DIRECCIÓN DE PREVENCIÓN Y ATENCIÓN DE EMERGENCIAS

CONCEPTO TÉCNICO No. CT - 5109

Localidad	4. SAN CRISTÓBAL
UPZ	50. LA GLORIA
Barrio o Sector Catastral	LA GLORIA
Dirección	CALLE 44 SUR # 7 – 07 ESTE
CHIP	AAA0004NDDM
Información Catastral	MANZANA 35, PREDIO 11
Fecha de Visita	19 DE DICIEMBRE DE 2007
Área (Ha)	0.0100
Solicitante	CURADURÍA URBANA No. 5
Tipo de Amenaza	REMOCIÓN EN MASA

Figura No.1 – Localización del Predio ubicado en la CALLE 44 SUR # 7 – 07 ESTE en el Plano Normativo de Amenaza por Remoción en Masa del POT.

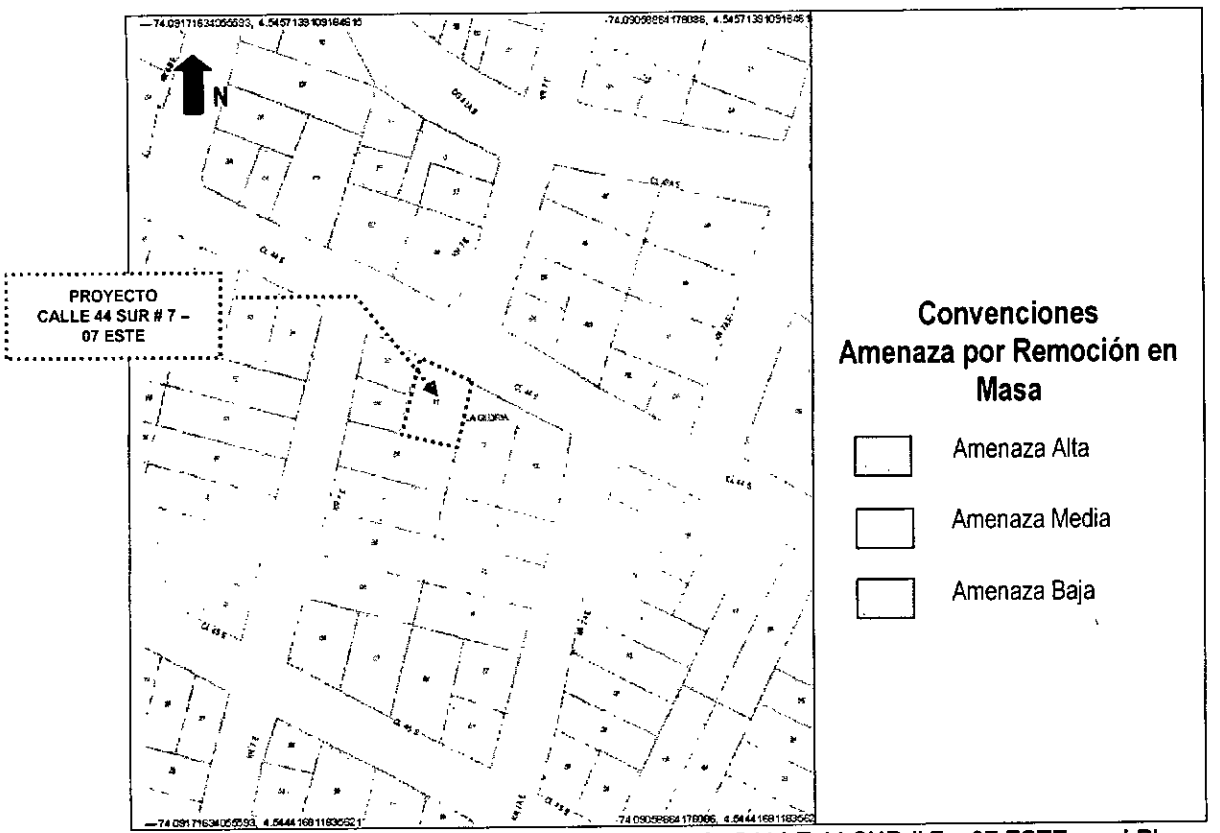
De acuerdo con el plano normativo "Amenaza por remoción en masa" del Plan de Ordenamiento Territorial de Bogotá – POT (Decreto 190 de 2004, por el cual se compilan los decretos 619 de 2000 y 469 de 2003), el sector donde se localiza el predio de la CALLE 44 SUR # 7 – 07 ESTE, se encuentra en una zona de AMENAZA MEDIA por procesos de remoción en masa (Figura No. 1).

Foto 1. Aspecto general del predio donde se localiza el proyecto de la CALLE 44 SUR # 7 – 07 ESTE en la localidad de San Cristóbal.

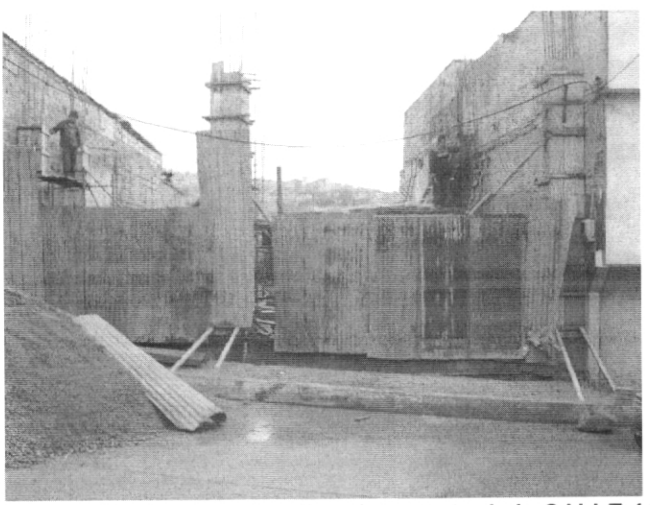
De acuerdo con la inspección visual, la construcción se hará en un lote medianero en el cual, no se observan evidencias de inestabilidad que permitan inferir movimientos generalizados del terreno.

Actualmente, el predio corresponde a un lote en el que se ha construido parte de una edificación, sobre un talud de corte donde se ha colocado un relleno para nivelar el terreno; en el momento de la visita, no se evidencian daños que permitan inferir procesos de inestabilidad activos dentro del área que ocupará la edificación.

de San Cristóbal, NO SE REQUIERE adelantar la FASE II del estudio detallado de amenaza y riesgo por remoción en masa, de acuerdo con lo establecido en la Resolución 227 de 2006.

Desde el punto de vista de riesgo por remoción en masa, la DPAE recomienda la realización de un estudio geotécnico y de cimentaciones que cumpla con los requisitos establecidos en la Norma Colombiana de Diseño y Construcción Sismo Resistente NSR – 98 y en especial lo establecido en el Título H de la misma. Dicho estudio debe contemplar la evaluación de estabilidad de las intervenciones y el diseño de las medidas de estabilización correspondientes; para los cortes del terreno, se tendrán en cuenta los empujes de tierra generados por condiciones morfológicas, los esfuerzos inducidos por eventos sísmicos, así como las sobrecargas generadas por las edificaciones y vías adyacentes.
